# Nabertherm 퍼니스 수리 요청

2021-08-19

KIMM

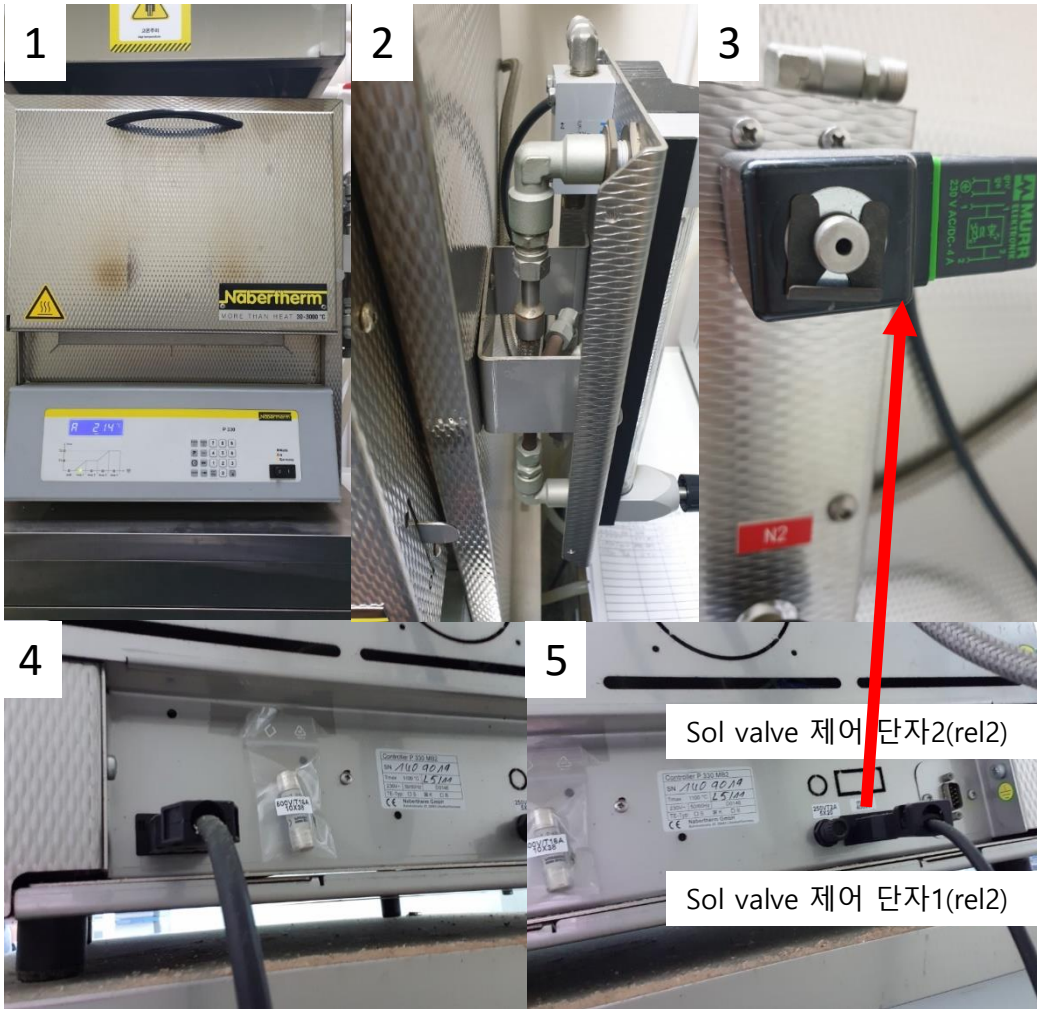
- 3번 사진의 가스 주입을 제어하는 sol valve 고장
- 5번 사진의 sol valve control 단자 1개만 사용 중

- 3번 사진의 고장난 sol valve 교체
- 5번 사진의 sol valve 제어 단자2 추가
- 만약 sol valve 제어 단자 추가가 가능하다면 sol valve도 하나 더 추가
- 유량이 더 작은 flow meter로 교체 (현재 최대1000L/min 사용 중)

- '자동 기체 제어(rel1)' 기능을 1개만 사용할 수 있어 air와 N<sub>2</sub> 라인을 하나로 묶어 선택적으로 사용 중
- 2번 사진의 sol valve 고장으로 수동으로 기체 주입 중

- N<sub>2</sub>는 추가된 sol valve2를 통해 기체 주입구 2로 주입
- Air는 기존의 sol valve1을 교체하여 기체 주입구 1로 주입
